改善箇所説明図

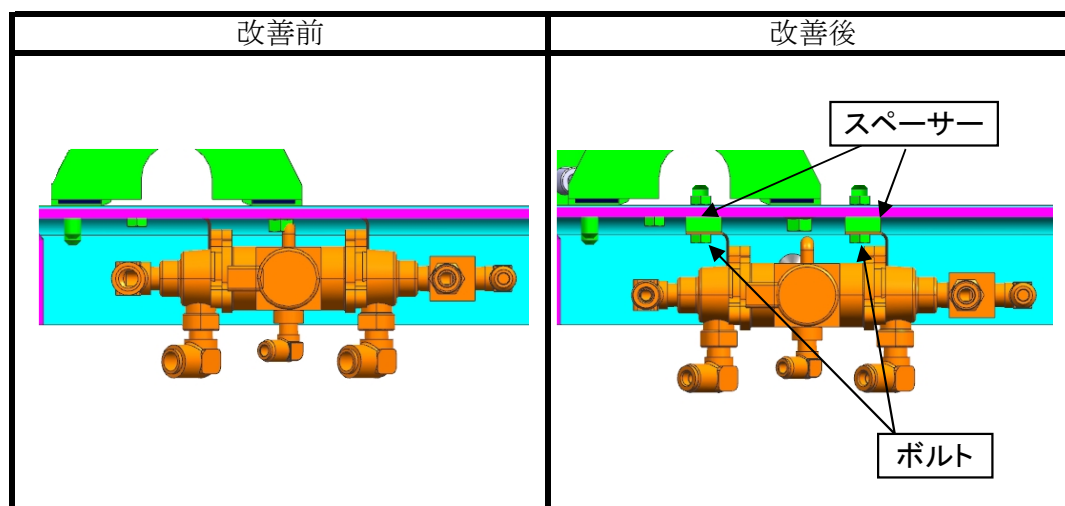
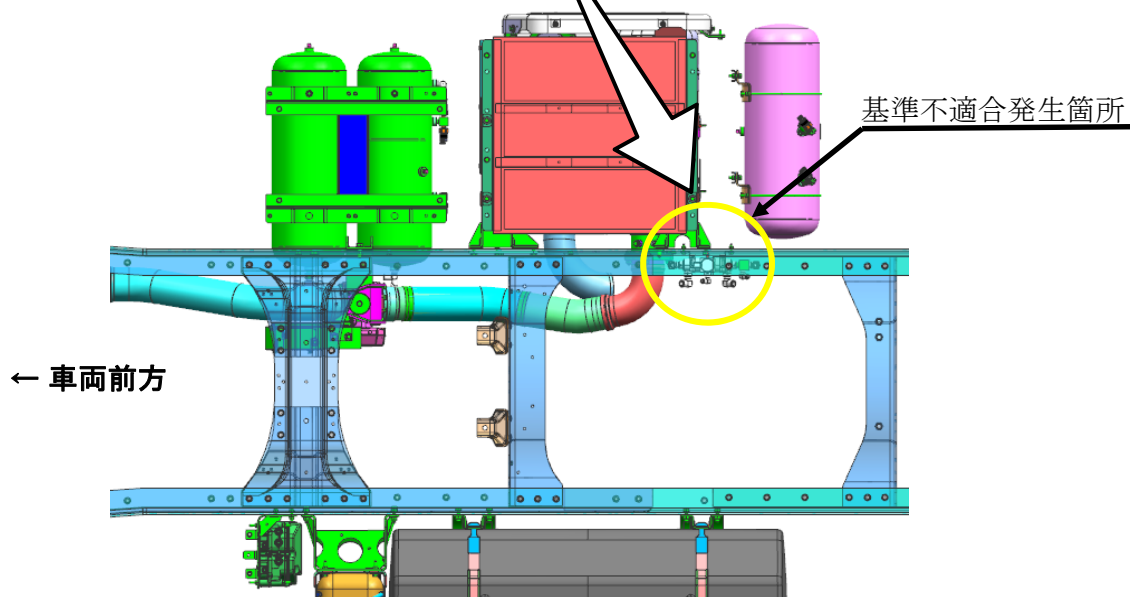
坂道発進補助装置（HSA：ヒル・スタート・エイド）を移設した車両において、移設時の取付け位置が不適切なため、HSAの排気ホースがボルトと干渉し、当該排気ホースが変形するものがある。そのため、そのままの状態で使用を続けると、HSA解除時に排出するエアが抜けにくくなり、エアが完全に排出されるまでの間、ブレーキの引き摺りが発生するお

全車両、スペーサを追加するとともに、取付けボルトを対策品に交換する。

識別：・助手席ドアストライカー付近に黄色のマーカーでφ 5 mmのマーキングをします。
